COMUNE DI ROMAGNANO SESIA
Variante strutturale al P.R.G. di adeguamento PAI
PROPOSTA TECNICA DI PROGETTO DEFINITIVO
Integrazioni

Nella presente relazione sono riportate le integrazioni di carattere geologico richieste nella 2^a Conferenza di copianificazione e valutazione – 1^a seduta del giorno 15.05.2025.

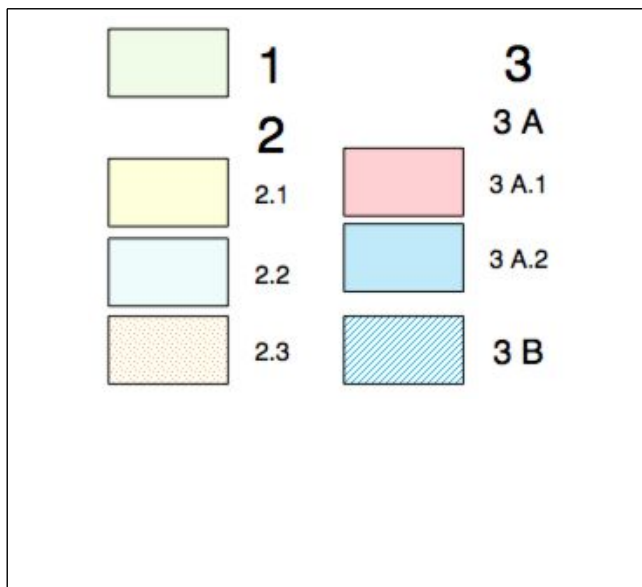
Dato che il dissesto idraulico nell'ambito fasciato del Sesia è stato correttamente rimosso, è necessario precisare se il dissesto del Rio Vallonetto prosegue all'interno delle fasce stesse: in tal caso va delimitato e rappresentato.

I dissesti del rio Vallonetto e anche del rio Cinguelli proseguono all'interno delle fasce e vengono rappresentati fino alla confluenza con la Roggia Mora,

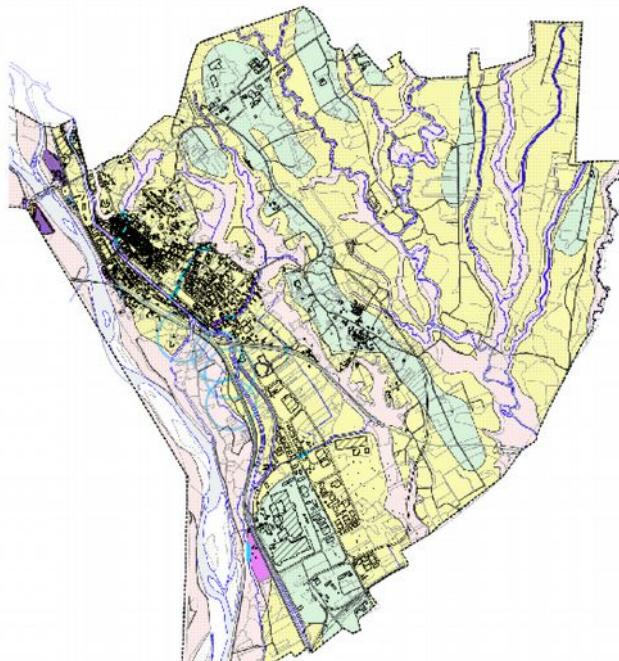
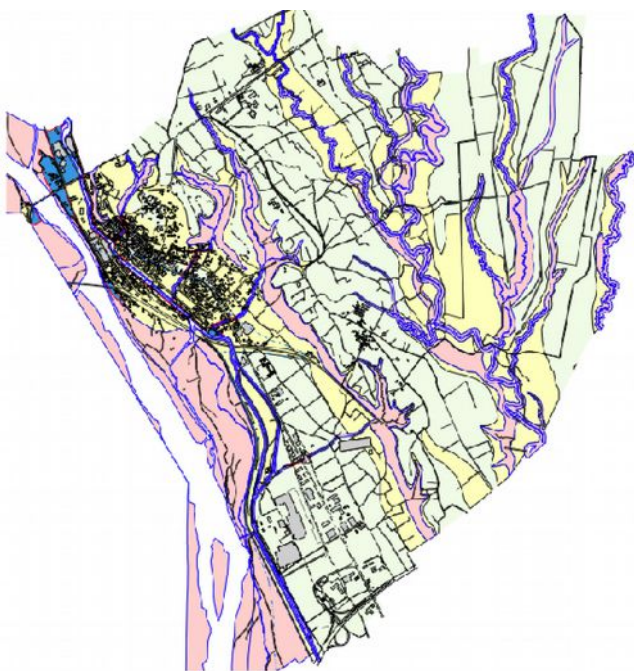
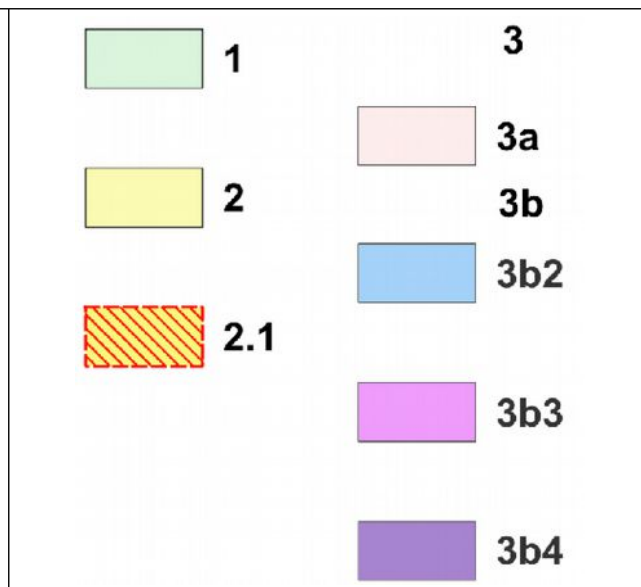
Si chiedono le specifiche motivazioni alle **modifiche della classificazione di sintesi**, dove necessario formulate come schede monografiche.

Le modifiche della nuova classificazione di sintesi riguardano:

- ampia riduzione delle aree in classe 1, ricondotte alla classe 2, e estensione delle aree in classe 3, in particolare lungo la scarpata che delimita l'altopiano della Baraggia dalla piana alluvionale del Sesia;
